廃スラッジ回収施設の設置に係る 指摘事項リストに対するご回答

2024年3月21日

東京電力ホールディングス株式会社

指摘事項リスト (1 / 3)

設備内の最大貯留インベントリの算出方法についてご説明

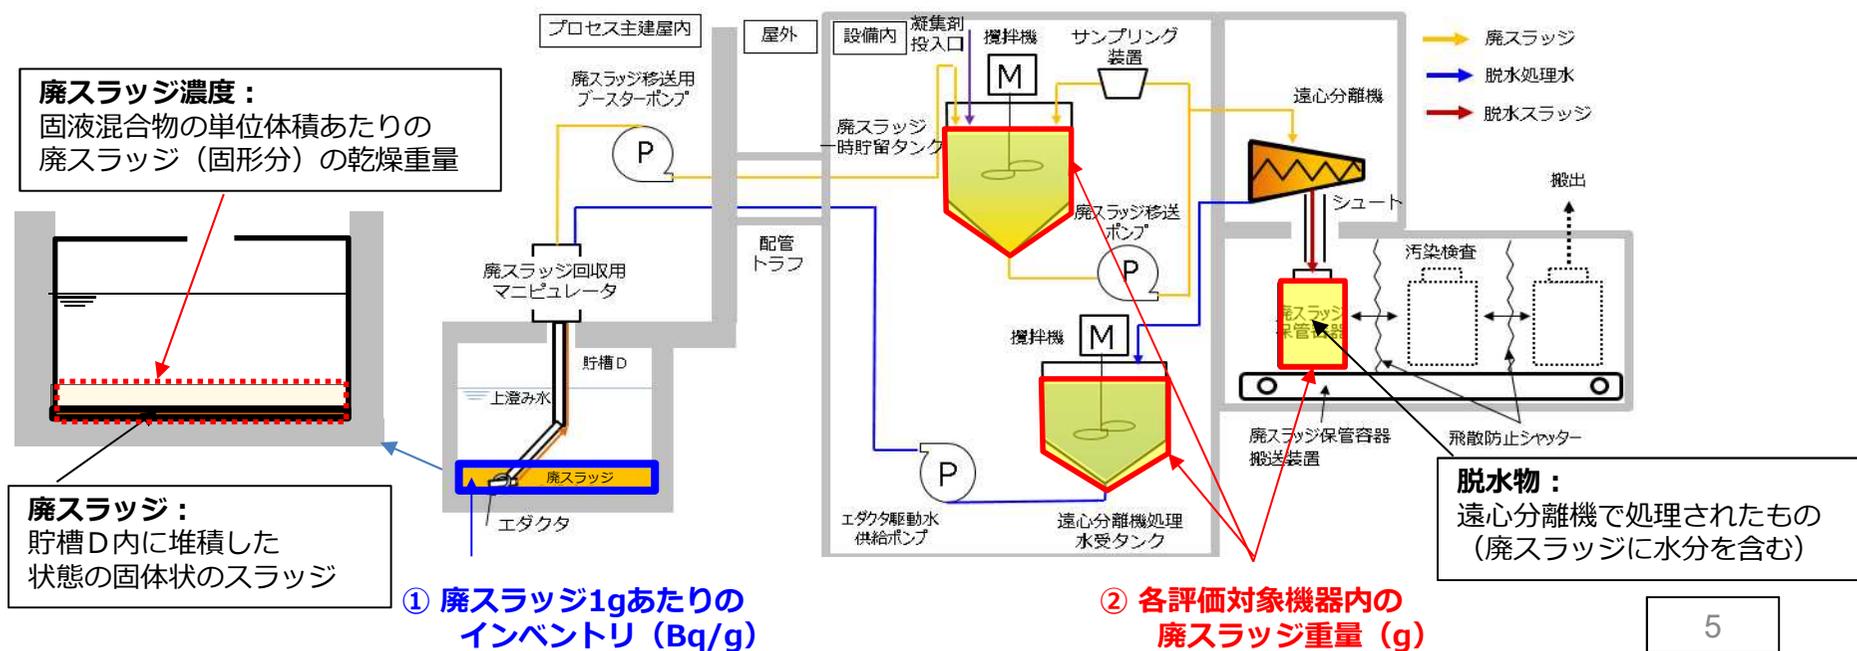
【指摘事項リストNo.2】

各機器内のインベントリの算出方法

① 廃スラッジ 1 g あたりのインベントリを算出 : Bq/g (P.6 参照)

② 各評価対象機器内の廃スラッジ重量を算出 : g (P.11参照)

③ 評価対象各機器内のインベントリを算出 : Bq (P.13参照)

現設計をベースとした設計見直しの検討状況（2/9）

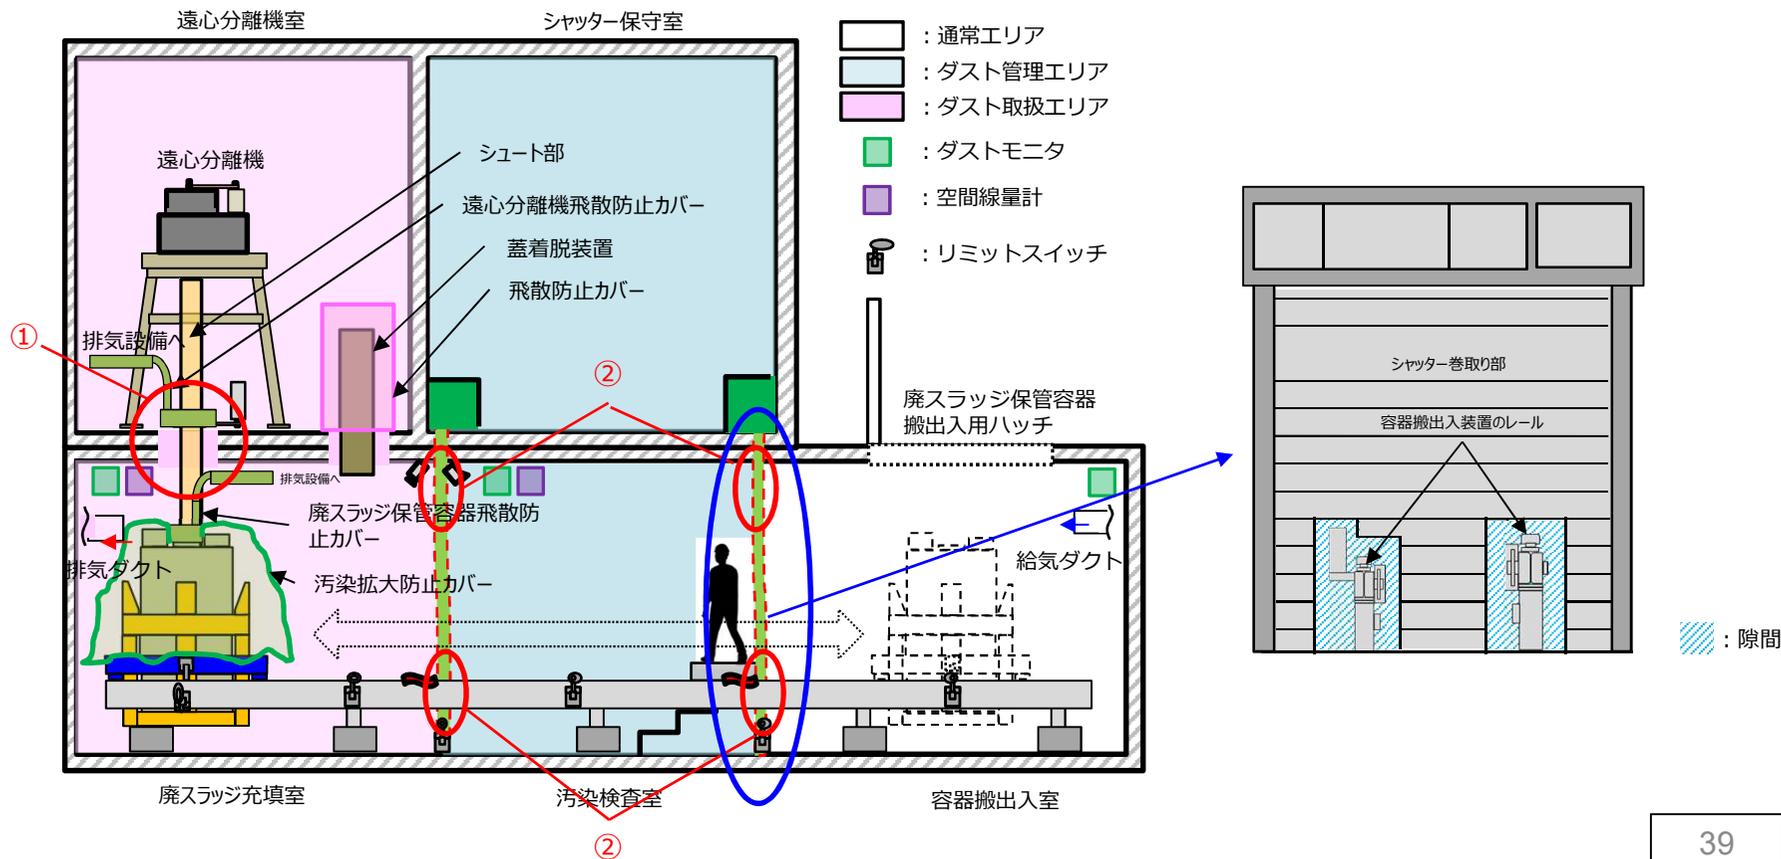
◆ 物理的に隔離されていない部屋がそれぞれ異なるエリア設定となっており、エリアを跨ぐダスト逆流の可能性を否定できない

◆ シャッターやレールの機構上、隙間が生じており、現状では計測可能な差圧を確保できていない

■ ダスト取扱エリアの気密性がなく開口部がある箇所について、以下のとおり設計見直しを行う。

① 遠心分離機室と廃スラッジ充填室の貫通部

下図のとおり、遠心分離機室をダスト取扱エリアとする。

② 廃スラッジ充填室、汚染検査室、容器搬出入室を区別しているシャッターと搬送装置の隙間部

各シャッターの隙間部に都度目張りを実施し、隙間部面積を小さくすることで、シャッターで隔てられた部屋間に計測可能な差圧を生じさせ、3段階の負圧を維持する設計への見直しを検討中。（詳細は、P.40参照）
